リサイクル燃料備蓄センター設工認
設3-補-001 改3
2023年6月22日

リサイクル燃料備蓄センター
設計及び工事の計画の変更認可申請書
(補足説明資料)

使用済燃料貯蔵建屋の耐震性

リサイクル燃料貯蔵株式会社

図 3-1 地震応答解析モデル

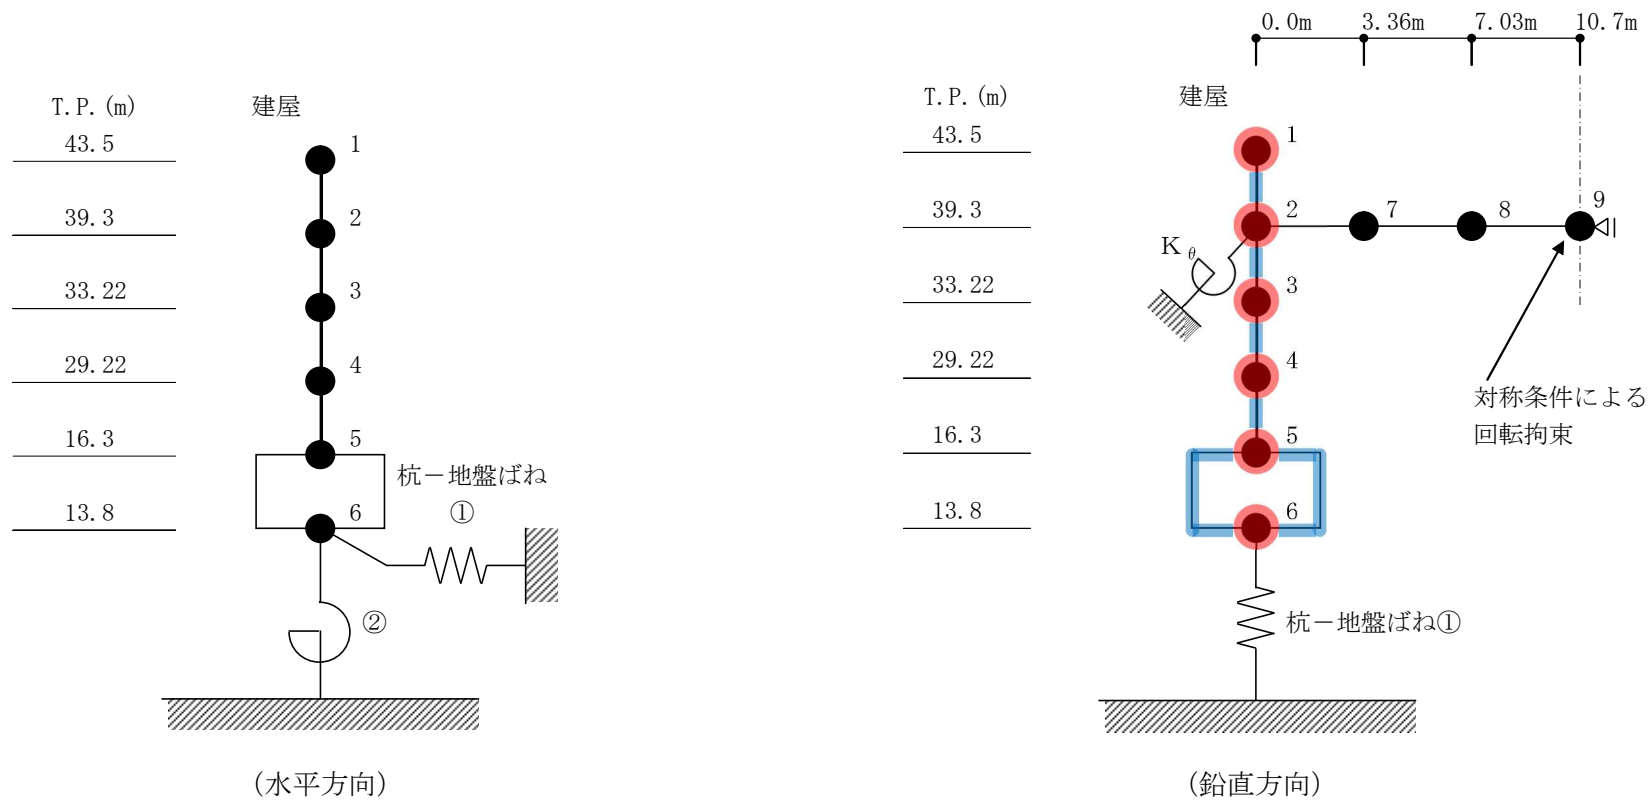
変更後の基準地震動に対する使用済燃料貯蔵建屋の地震応答解析を行った結果、図 3-1 の地震応答解析モデルにおいて赤色で示す質点の鉛直方向の最大応答加速度が変更前を上回るとともに、青色で示す層の鉛直震度が変更前を上回った (追加された S_s -B5 による値が最大となった。鉛直震度は、基礎スラブで約 3%、建屋頂部で約 7%増。)

(赤色：鉛直方向の最大応答加速度が変更前を上回った質点，青色：鉛直震度が変更前を上回った層)

このため、使用済燃料貯蔵建屋各部材の耐震評価を行い、許容値を満足することを確認した。

図 3-2 基準地震動の応答スペクトル

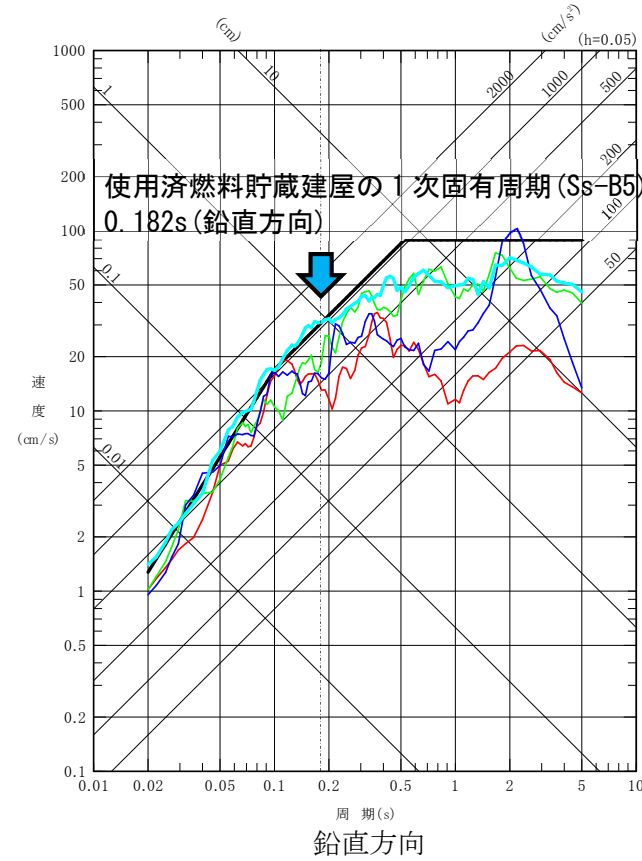
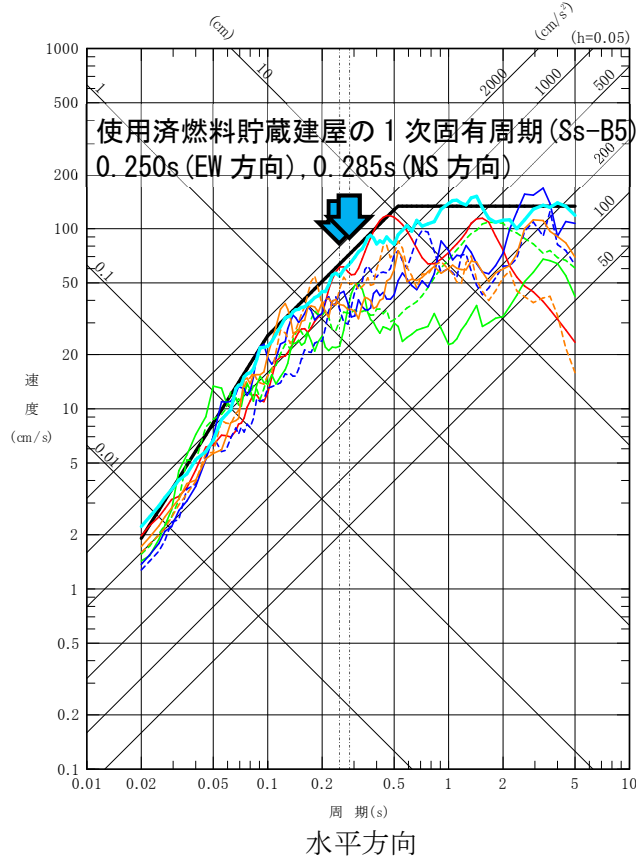
使用済燃料貯蔵建屋の 1 次固有周期 (S_s -B5) 付近において、鉛直方向では S_s -B5 が既許可の基準地震動を上回ったのに対し、水平方向では上回らなかったため、鉛直方向では使用済燃料貯蔵建屋の応答が変更前を上回ったのに対し、水平方向では上回らなかったと考えられる。(図 3-2 基準地震動の応答スペクトル 参照)。

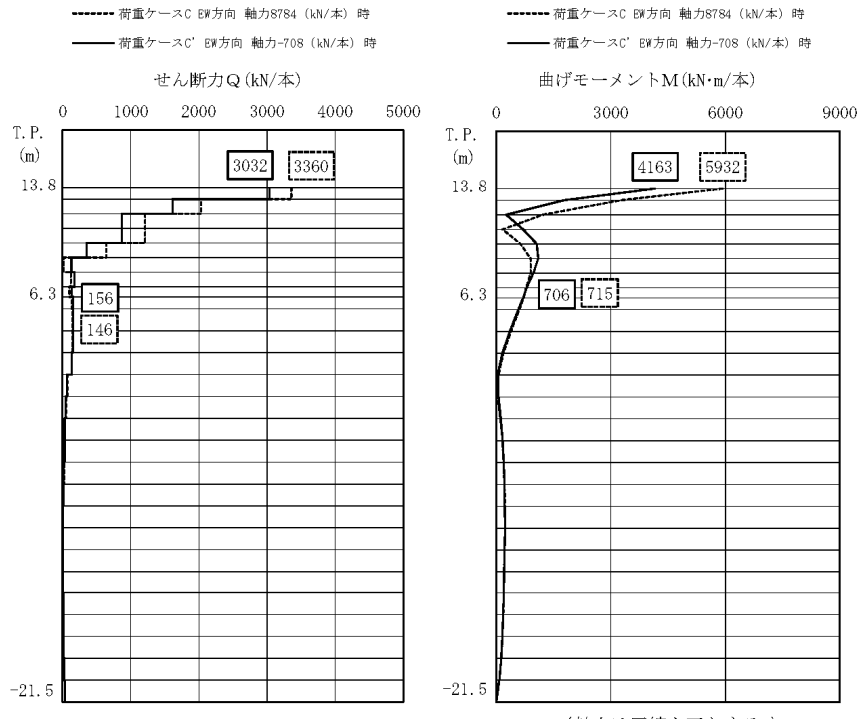
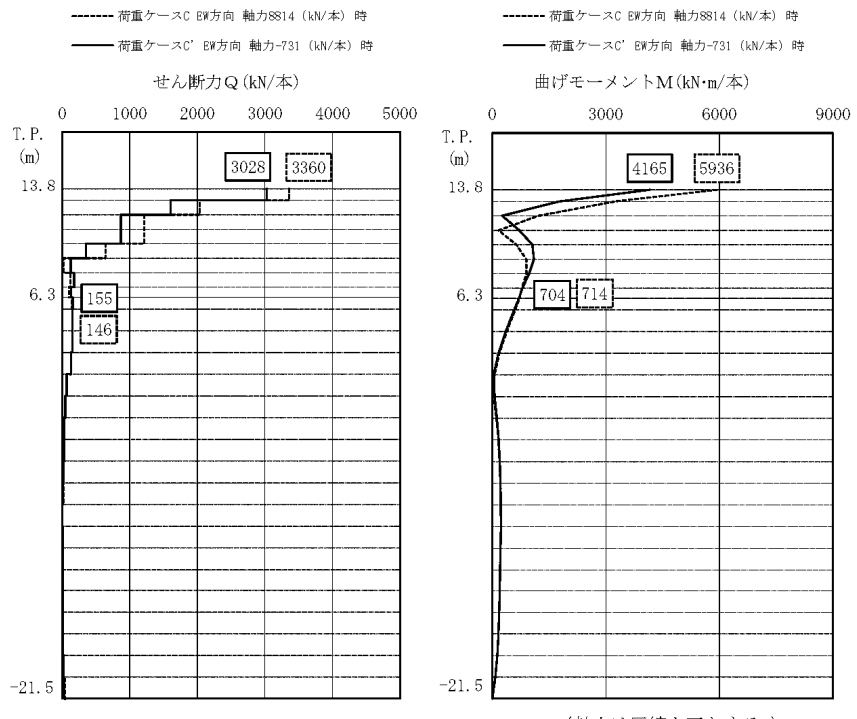
Ss-B5 の追加に伴う基礎スラブの断面検討結果の変更

基礎スラブの応力がわずかに変更となる ($M: 7531 \rightarrow 7533$ ($\text{kN} \cdot \text{m}/\text{m}$) 等^{*}) のみで、評価結果が満足することに変更はない (^{*}必要鉄筋量が最も大きい要素の M)。

図 9.7-2 杭の応力解析結果 (水平 2 方向)

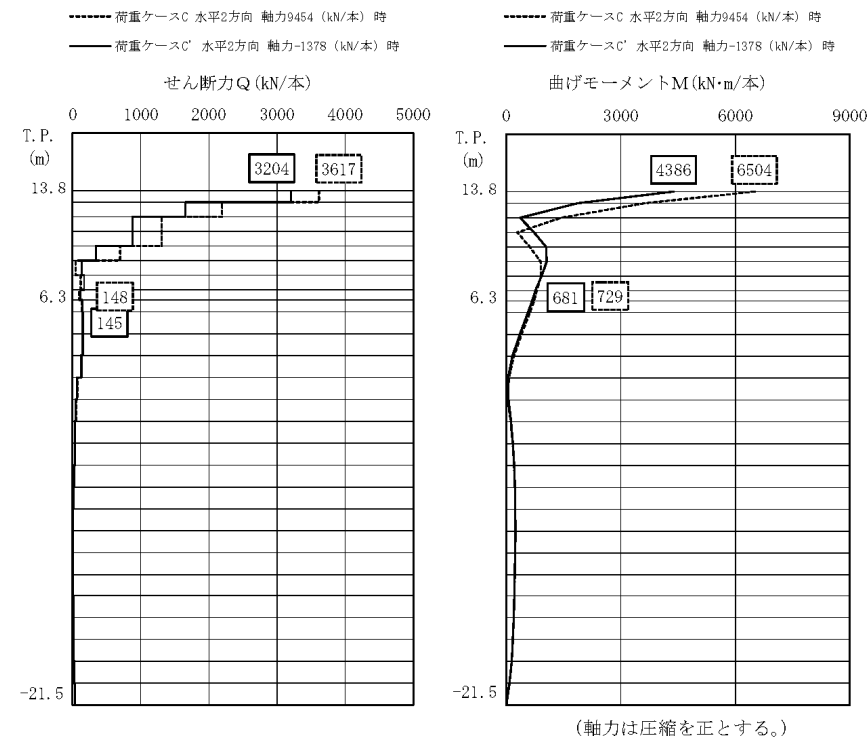
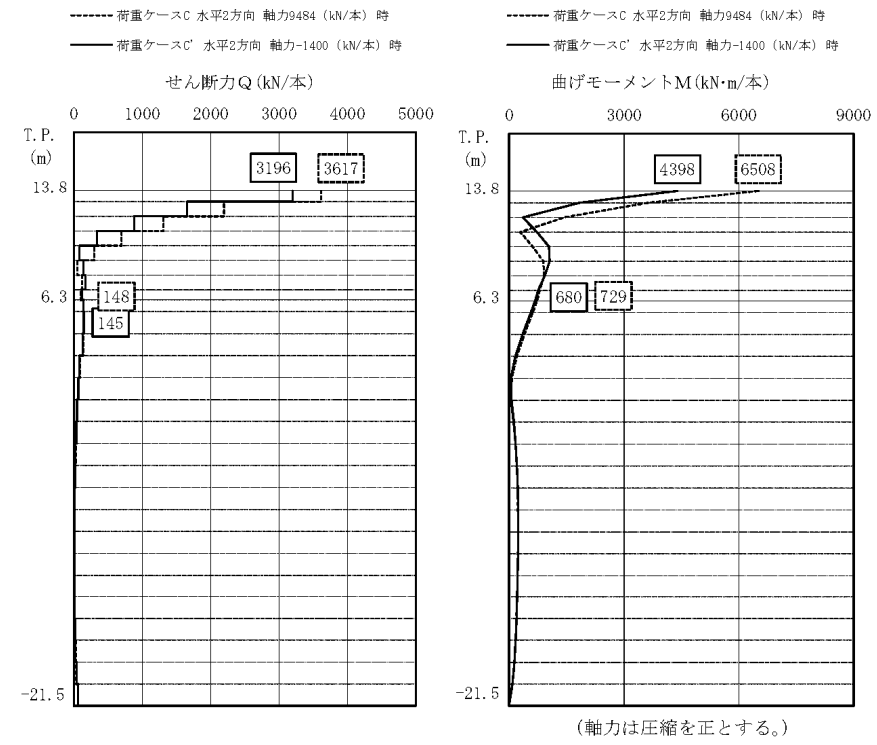
Ss-B5 の追加に伴う杭の応力変更

杭の応力がわずかに変更となる (最大軸力: $9454 \rightarrow 9484$ ($\text{kN}/\text{本}$) 等) のみで、評価結果が満足することに変更はない。
